## Erratum

Polder/Dijkvak  
Nieuwe- Annex- Stavenissepolder /  
Noordpolder  
dp 0922 – dp 0955

Datum  
24 januari 2008  
bijlage(n)  
1. Hydraulische randvoorwaarden  
2. Gloomingskaart met scores afschuiving  
Kenmerk  
PZDR-M-08001

## Erratum PZDR-M-08001 (controle/vrijgave toetsing Nieuwe- Annex- Stavenissepolder / Noordpolder)

Glooiingskaart met scores afschuiving Nieuwe-Annex- Stavenisepolder dp 0922 - dp 0932

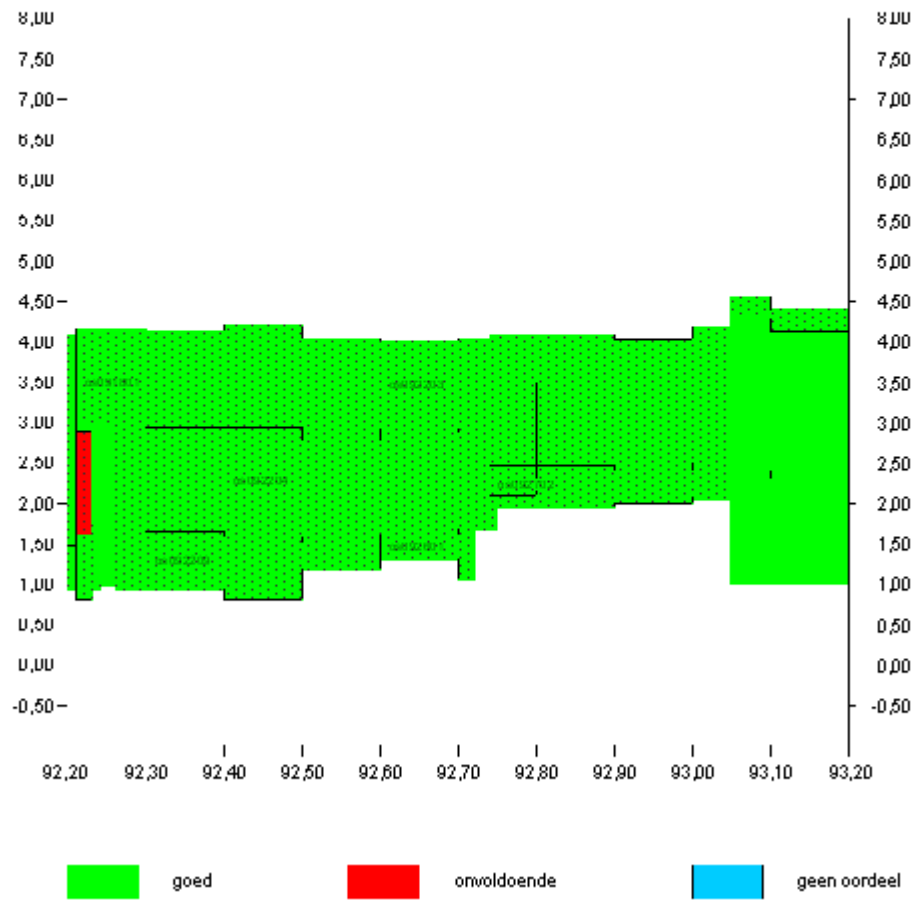
De randvoorwaarden uit het detailadvies hebben géén invloed op de eindscores, maar wel op de scores afschuiving zoals weergegeven in het basisdocument. Voor de vlakken OS092103 en OS092104 (Fixstone (5,1) op geotextiel), OS093001 en OS093003 (Haringmanblokken (11,1) op steenslag en mijnsteen), OS094101 (Vilvoordse ingegoten met beton (28,12) op puin en vlijlagen) en OS094601 (basalt ingegoten met beton (26,02) op grind en vlijlagen) wijzigt de score "onvoldoende" in "goed". Dit betekent dat enkel het vlak OS092205 qua afschuiving op "onvoldoende" blijft staan.

De nieuwe scoringskaarten qua afschuiving zijn weergegeven in bijlage 2. Deze kaarten vervangen de kaarten uit bijlage 4 van het basisdocument.
